使用施設における重要度評価事例（事例③）

件名	使用施設 グローブボックスにおけるバッグアウト作業中に発生した核燃料物質のグローブボックス外（作業室内）への飛散
監視領域（小分類）	原子力施設安全－閉じ込めの維持
検査運用ガイド	B02010 運転管理
検査項目	運転管理
検査対象	核燃料物質のグローブボックス外（作業室内）への飛散
検査種別	日常検査
検査指摘事項等の重要度／深刻度	指摘事項（追加対応なし） ※ 深刻度評価については、本事例検討会の検討対象外
検査指摘事項等の概要	（省略）
事象の説明	<p>使用施設の粉末調整室において、核燃料物質を収納した貯蔵容器（以下「ステンレス缶」という。）を梱包する樹脂製の袋（二重）の交換作業において、袋の表面から汚染が検出されるとともに、粉末調整室のα線用空気モニタが吹鳴した。</p> <p>粉末調整室では、9名の作業員が樹脂製の袋の交換作業等を行っていたが、当該汚染による人体への影響はなく、環境への影響もなかった。</p>
指摘事項の重要度評価等	<p>[パフォーマンスの劣化]</p> <p>グローブボックス内からステンレス缶を搬出（以下「バッグアウト」という。）する際、作業員が一重目の樹脂製の袋表面の外観確認及び汚染検査が不十分であった。そのため、一重目の樹脂製の袋に穴があることに気付かずに、グローブボックス外において二重梱包の作業を継続したことにより、核燃料物質の飛散に至った。</p> <p>バッグアウトを行うに当たり、外観確認及び汚染検査の方法については、保安規定第三編第1条（使用等における留意事項）第2項の規定に基づき策定された基本動作マニュアルに定められており、自主基準を満足することに失敗している。また、当該マニュアルに沿って作業を実施していれば、核燃料物質のグローブボックス外への飛散を防止することができたと考えられることから、予防する措置を講じることは可能であった。</p> <p>以上のことから、本件はパフォーマンスの劣化に該当する。</p>

グローブボックスの閉じ込め機能喪失時の評価条件

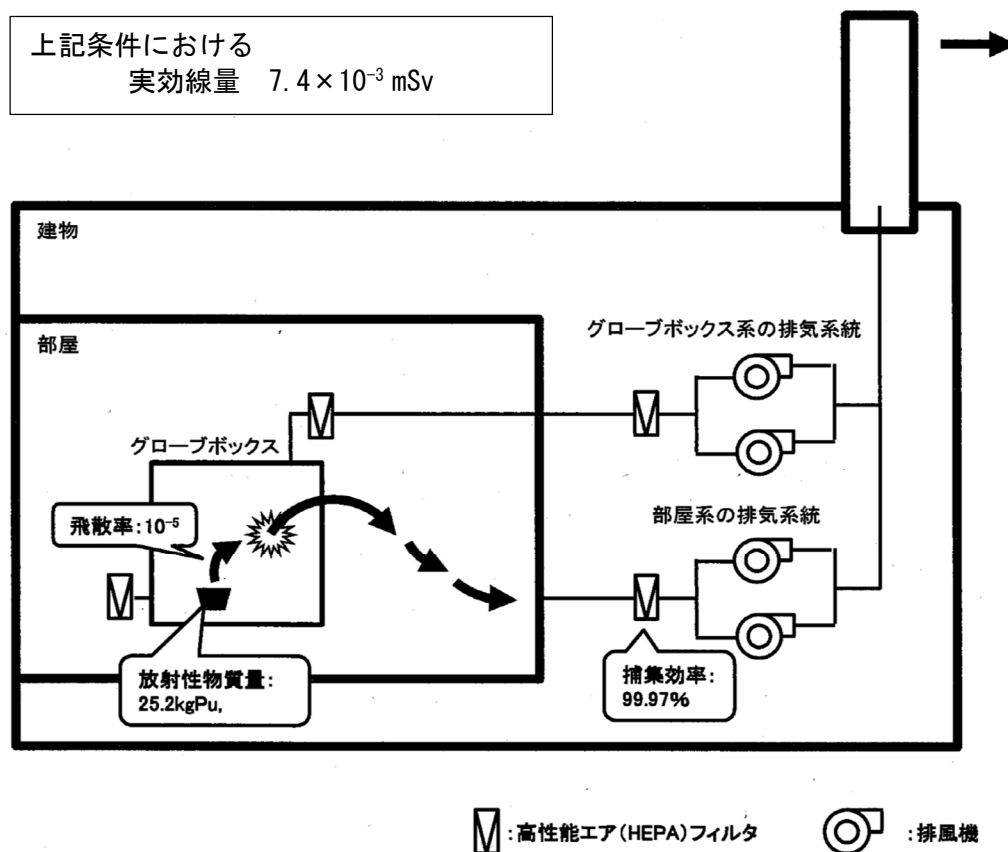
<p>[スクリーニング]</p> <p>このパフォーマンスの劣化により、物理的設計バリアの一部喪失に至っており、放射性物質の放出に至るおそれのある事象の発生防止ができない状態にあったことは、「原子力施設安全—閉じ込めの維持」の監視領域（小分類）の「ヒューマン・パフォーマンス」の属性に関連付けられ、その目的に悪影響を及ぼしており、検査指摘事項に該当する。</p> <p>監視領域（小分類）の目的：物理的設計バリア（セル、建屋等）が事故または事象による放射性物質の放出から公衆を守ることについて、合理的保証をもたらすこと。</p>
規制措置	<p>[重要度評価]</p> <p>「使用施設における重要度評価（使用施設の簡易評価フロー（案）」に基づき、検査指摘事項の重要度を評価した。</p> <p>評価項目 I-A について、バッグアウトを行ったグローブボックスは異常発生防止の機能のうち閉じ込め機能を有する PS 候補施設にあたるものであり、許可等の事故のうち「グローブボックスの閉じ込め機能喪失時の評価」の条件に該当することから、“Yes（該当する）”と判断する。</p> <p>評価項目 I-B について、事業者による安重施設の評価報告書によると、グローブボックスでの最大取扱量相当の 25.2 kgPu を想定した場合の一般公衆の実効線量は 7.4×10^{-3} mSv (7.4 μSv) と評価されており、判断基準 (50 μSv) を下回ることから、“No (超えていない)”と判断する。なお、当該ステンレス缶内の核燃料物質は、上記の取扱量未満である。</p> <p>以上を踏まえ、重要度評価（初期境界評価）については、「追加対応なし」に該当すると判断する。</p>
	<p>[深刻度評価]</p> <p>深刻度評価については、本事例検討会の検討対象外。</p>

硝酸ウラニルの配管からの漏えい

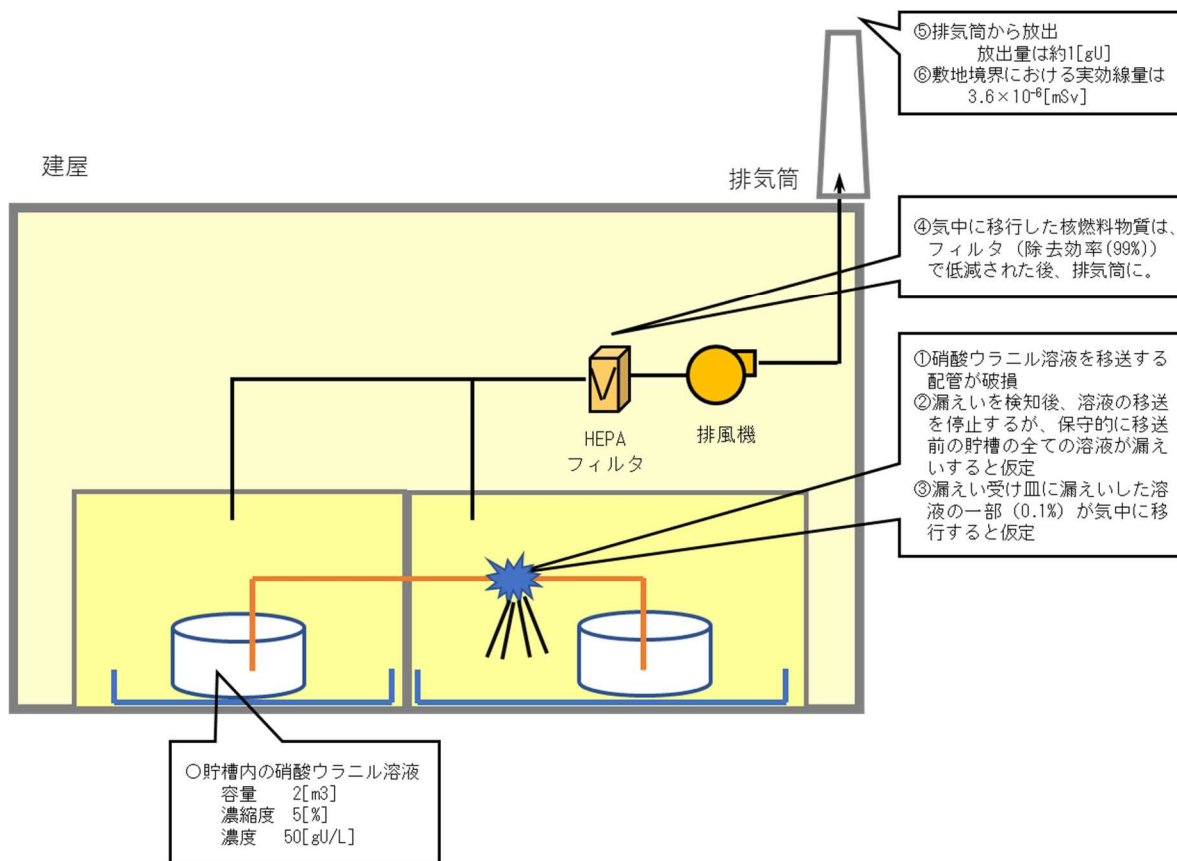
件名	使用施設 硝酸ウラニルの配管からの漏えい
監視領域(小分類)	原子力施設安全—閉じ込めの維持
検査運用ガイド	BM0110 作業管理
検査項目	作業管理
検査対象	硝酸ウラニルの配管からの漏えい
検査種別	日常検査
検査指摘事項等の重要度/深刻度	指摘事項（追加対応なし） ※ 深刻度評価については、本事例検討会の検討対象外
検査指摘事項等の概要	（省略）
事象の説明	<p>使用施設において、配管から硝酸ウラニル溶液が僅かに漏えいしたことが確認された。当該配管は、2つの部屋を繋ぐ配管であり、その配管部と下の漏えい受け皿に硝酸ウラニルが漏えいした痕跡が確認された。</p> <p>漏えい発見後、漏えいの継続を防止するため、直ちに硝酸ウラニル溶液の移送を中断した。事業者は当該区域への立ち入りを制限した上で、漏えい拡散範囲が漏えい部位とその真下に限定されることを確認した。また追加の調査によって、漏えいした硝酸ウラニル溶液が雨水溝へ流入しなかったことを確認した。</p> <p>事業者は問題の配管を調査し、漏えい部至近の狭い範囲で配管壁内側から腐食を生じていた痕跡を発見した（配管壁外側から腐食を生じていた痕跡はなかった）。</p> <p>その後の調査で、当該配管は、耐腐食性の材料（ステンレス鋼）を使用することとなっていたが、工事の仕様において明確になっておらず、耐腐食性の低い材料を使用していたことが確認された。</p> <p>なお、放射性物質の環境への放出はなく、作業員の被ばくはなかった。</p>
指摘事項の重要度評価等	<p>[パフォーマンスの劣化]</p> <p>当該配管については、設計段階で、硝酸環境で使用されることを踏まえ、耐腐食性のある材料を用いることとしていた。しかしながら、調達管理において、仕様として明確化しておらず、耐腐食性のない材料により配管が施工されてしまった。</p>

<p>本検査気づき事項は、保安規定第〇条品質マネジメントシステムのうち、調達に係る調達物品等の要求事項や調達物品等の検討を満足することに失敗している。また、使用環境を考慮した材料を用いる場合、調達において、設計に関する情報として明確にすることとなっており、適切な調達管理がなされていれば、腐食を抑えることができたと考えられることから、予防する措置を講じることは可能であった。</p> <p>以上のことから、本件はパフォーマンスの劣化に該当する。</p>
	<p>[スクリーニング]</p> <p>このパフォーマンスの劣化により、放射性物質の放出に至るおそれのある事象に至るおそれがあったことは、「原子力施設安全—閉じ込めの維持」の監視領域（小分類）の「系統構成の管理」（セル、建屋等による閉じ込めの維持に係る設備の系統構成）の属性に関連付けられ、その目的に悪影響を及ぼしており、検査指摘事項に該当する。</p> <p>監視領域（小分類）の目的：物理的設計バリア（セル、建屋等）が事故または事象による放射性物質の放出から公衆を守ることについて、合理的保証をもたらすこと。</p>
	<p>[重要度評価]</p> <p>「使用施設における重要度評価（使用施設の簡易評価フロー（案））」に基づき、検査指摘事項の重要度を評価した。</p> <p>評価項目 I-A について、本事象は、事業者による安重施設の評価報告書にある「硝酸ウラニルの配管からの漏えい」の条件に該当することから、“Yes（該当する）”と判断する。</p> <p>評価項目 I-B について、事業者による安重施設の評価報告書によると、実効線量は $3.6 \times 10^{-6} \text{mSv}$ ($0.01 \mu\text{Sv}$ 未満) と評価されており、判断基準 ($50 \mu\text{Sv}$) を下回ることから、“No（超えていない）”と判断する。</p> <p>以上を踏まえ、重要度評価（初期境界評価）については、「追加対応なし」に該当すると判断する。</p>
規制措置	<p>[深刻度評価]</p> <p>深刻度評価については、本事例検討会の検討対象外。</p>

建家内排気系統 閉じ込め（負圧の維持、放射性物質除去）機能喪失

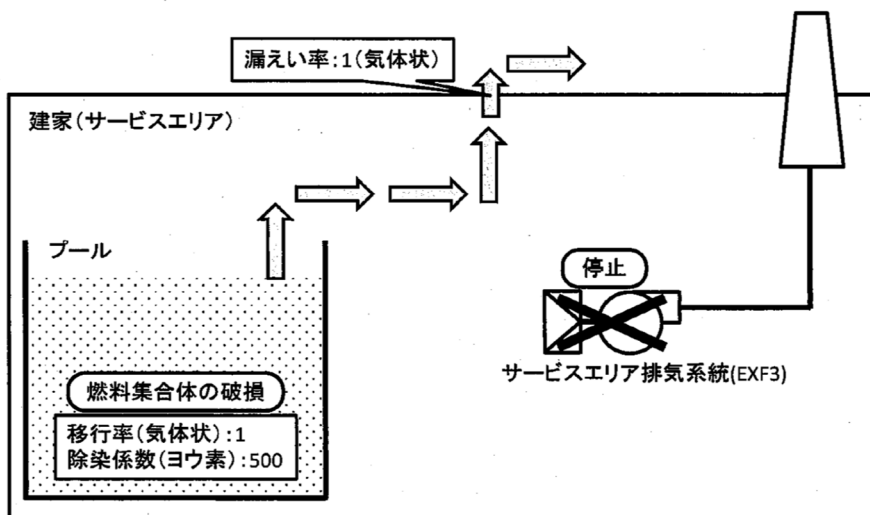
<p>落下してしまい、複数の被覆管が破損してしまった。</p> <p>本検査気付き事項は、保安規定第〇条（重要な設備等の操作）の要求事項を満足することに失敗している。手引とおりに燃料集合体を移送していれば、燃料移送装置の落下防止機構により燃料集合体の落下を防止できたと考えられることから、予防する措置を講じることは可能であった。</p> <p>以上のことから、本件はパフォーマンスの劣化に該当する。</p>
	<p>[スクリーニング]</p> <p>このパフォーマンスの劣化により、放射性物質の放出に至ったことは、「原子力施設安全—閉じ込めの維持」の監視領域（小分類）の「ヒューマン・パフォーマンス」（手順書の遵守）の属性に関連付けられ、その目的に悪影響を及ぼしており、検査指摘事項に該当する。</p> <p>監視領域（小分類）の目的：物理的設計バリア（セル、建屋等）が事故または事象による放射性物質の放出から公衆を守ることについて、合理的保証をもたらすこと。</p>
	<p>[重要度評価]</p> <p>「使用施設における重要度評価（使用施設の簡易評価フロー（案））」に基づき、検査指摘事項の重要度を評価した。</p> <p>放射性物質の閉じ込めに関して、気体の放射性物質の放出が確認されており、本スクリーニング手順に関わらず、「SERPによる評価」が選択され、SERPにおいて丁寧に評価することとなる。</p> <p>なお、簡易評価フロー（案）を適用した場合は以下のとおり。</p> <p>評価項目 I-A について、本事象は、使用済燃料集合体の一部の燃料棒が破損し、閉じ込め機能の喪失により建屋外に放射性物質が放出されたものであり、事業者による安重施設の評価報告書にある「建屋内排気系統 閉じ込め機能喪失」の条件に該当することから、“Yes（該当する）”と判断する。</p> <p>評価項目 I-B について、事業者による安重施設の評価報告書によると、実効線量は $2.1 \times 10^{-1} \text{mSv}$ と評価されており、判断基準（$50 \mu \text{Sv}$）を上回ることから、“Yes（超えている）”と判断する。</p>

<p>評価項目Ⅱ-Aについて、放出された主な放射性物質はクリプトンであることを踏まえると、建屋や排気システムによる放射性物質の放出低減が見込めず、閉じ込めのための防護策の残りはなかったことから、“Yes (1以下)”と判断する。</p> <p>このように、簡易評価フロー（案）を適用した場合においても、重要度評価（初期境界評価）については、「SERPによる評価」が選択され、SERPにおいて丁寧に評価することとなる。</p>
規制措置	[深刻度評価] 深刻度評価については、本事例検討会の検討対象外。
